改善箇所説明図

基準不適合状態にあると認める構造、装置又は性能の状況及びその原因

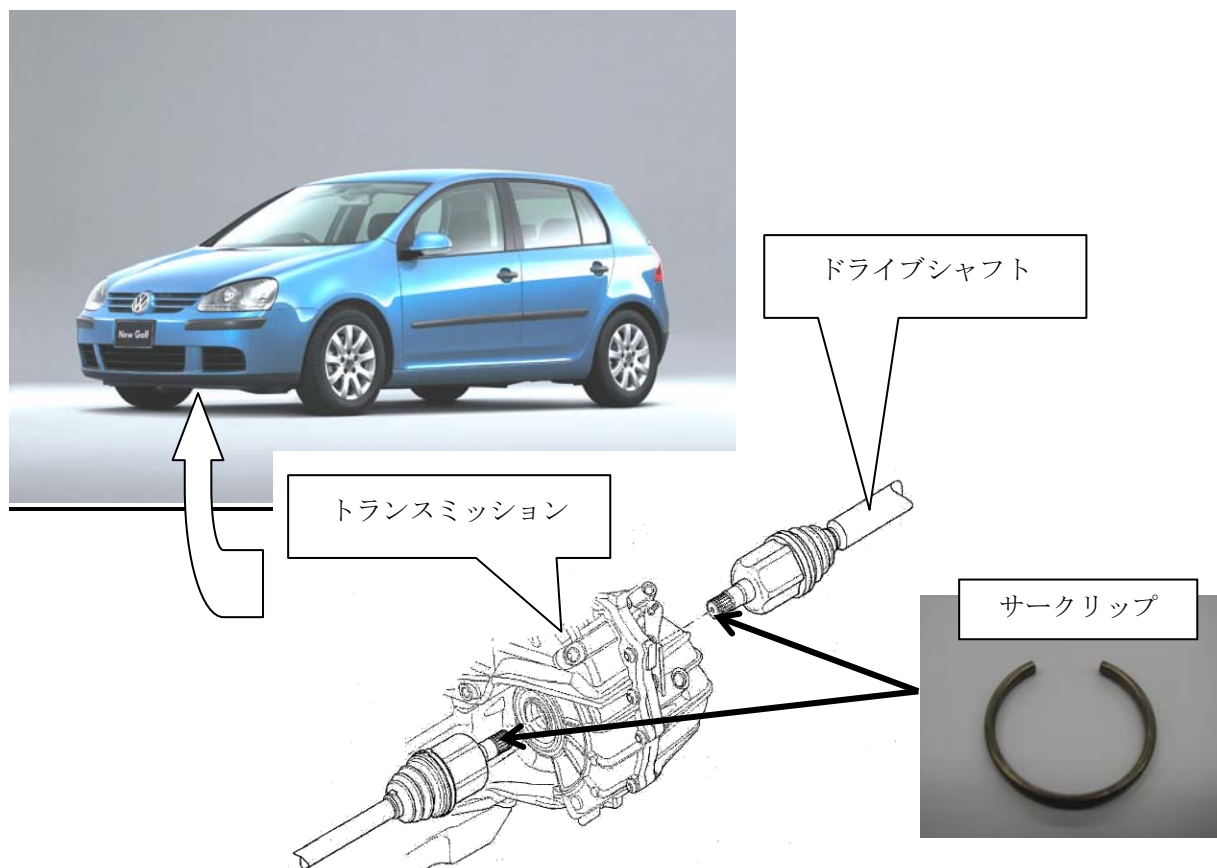
ドライブシャフトのミッションへの組み付けが不適切なため、シャフトとサイドギアとの嵌合が浅く、抜け防止クリップが確実に装着されていないものがある。そのため、ハンドル操作の繰り返し等により、シャフトが徐々に抜け出し、最悪の場合、シャフトがミッションから外れ、走行不能になるおそれがある。

全車両、ドライブシャフトのミッションへの組み付け状態を点検し、組み付け状態が不適切なものは、クリップを交換し正規の状態に組み付ける。
